CONCEPTO TÉCNICO No CT - 5025
Revisión de Estudio Particular de Respuesta Local
de Amplificación de Ondas Sísmicas
Artículo 7 - Decreto 193 de 2006

ENTIDAD SOLICITANTE: Ing. José Joaquín Álvarez - Curaduría Urbana No 4
PROYECTO: **ALTOS DE SAN ANTONIO**
LOCALIDAD: 11 Suba
UPZ: 23 Casa Blanca Suba
BARRIO: Gilmar
DIRECCIÓN: Carrera 74 No. 160-25
CHIP: AAA0122KEMR
TIPO DE RIESGO: Sísmico
EJECUTOR: JEOPROBE Ltda.
FECHA DE EMISION: Noviembre 2 de 2007

El presente concepto técnico corresponde a la **segunda revisión** realizada por la Dirección de Prevención y Atención de Emergencias, del informe "*Asesoría Geotécnica y Sismológica para la Evaluación de la Amenaza Sísmica del Proyecto Altos de San Antonio*" elaborado por el Ing. Jorge Alberto Rodríguez, a construirse en el predio ubicado en la Carrera 74 No.160-25. El cual fue radicado el 28 de Septiembre de 2007 mediante oficio ER-13054, por el Ing. José Joaquín Álvarez de la Curaduría No.4 como estudio sísmico local en cumplimiento a lo estipulado en el Decreto 193 de 2006. Éste fue complementado mediante el oficio ER-13540 radicado el 08 de Octubre y la segunda revisión se realiza con base en el oficio de respuesta de observaciones

Figura 1. Localización del Proyecto Altos de San Antonio.

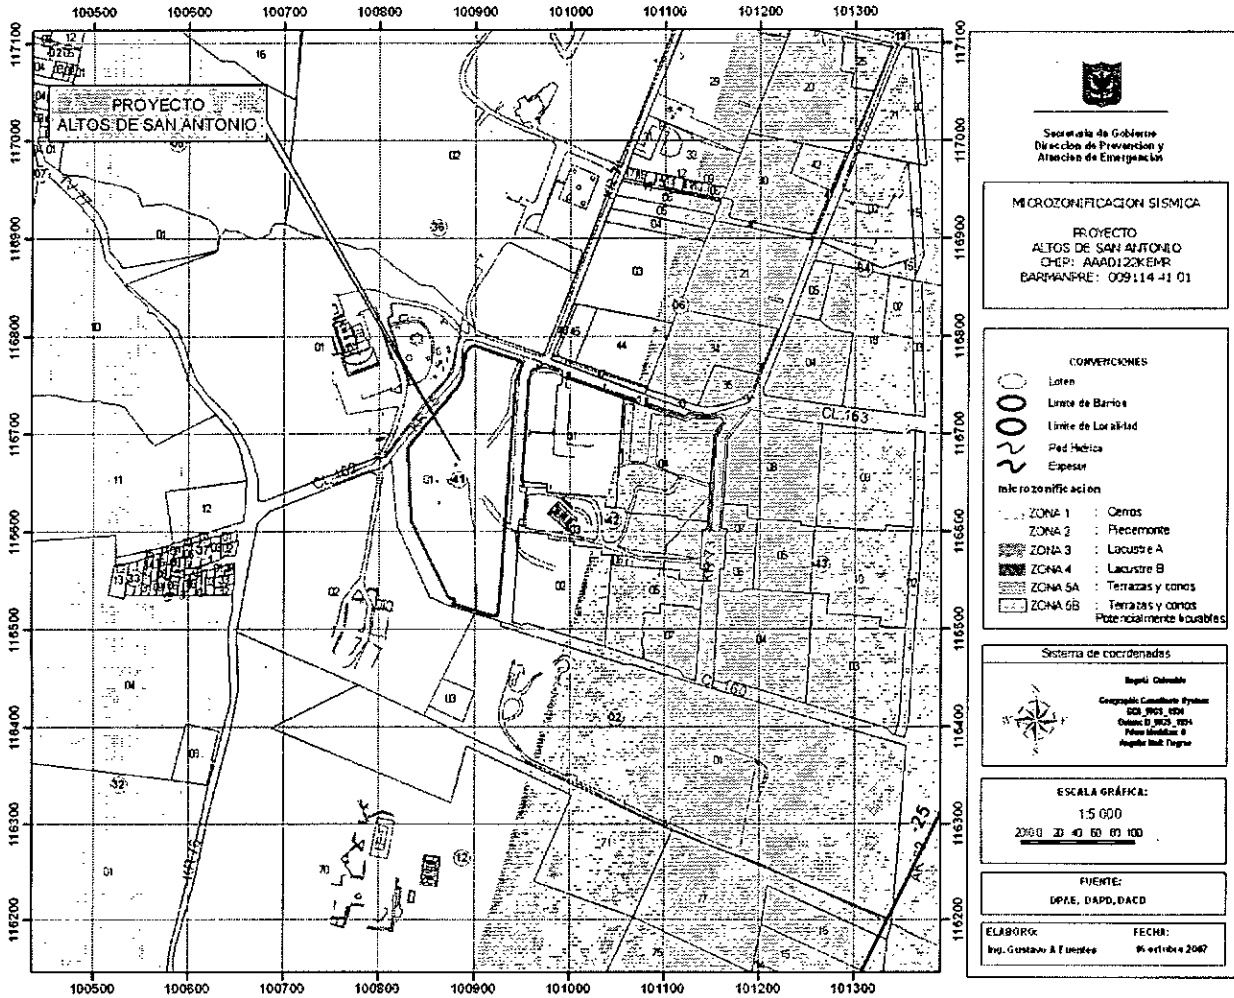
En el numeral 1.1 y 3.2, se indica que el sitio del proyecto se encuentra localizado en la franja de transición entre la Zona 2 y la Zona 3 (Lacustre A) según el decreto 193 de 2006, lo cual es consistente con la localización presentada en la Figura 1 del presente concepto.

Figura 2. Espectro de diseño recomendado del proyecto Altos de San Antonio.

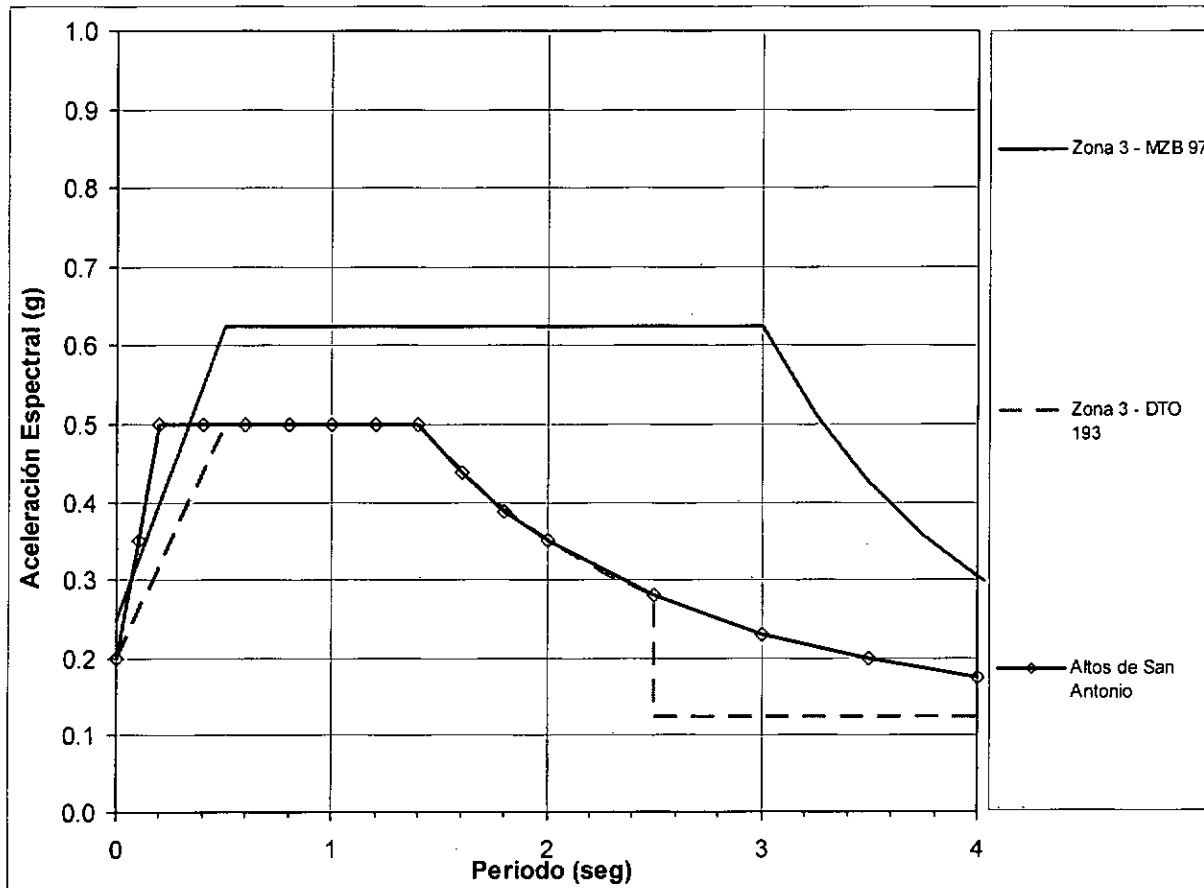
Con base en los resultados de la modelación el consultor reclasifica es sitio del proyecto a la zona 3 y recomienda utilizar como espectro de diseño el mostrado en la Figura 3.19 del informe y en la Figura 2 del presentes concepto. El espectro propuesto inicia con una Sa de 0.2 g, el cual asciende linealmente hasta 0.5 g en 0.2 segundos, continuando con este valor hasta 1.4 segundos donde desciende y toma los valores de espectro mínimo de la Zona 3 dados en el decreto 193 de 2006.

El estudio CUMPLE con este requerimiento.
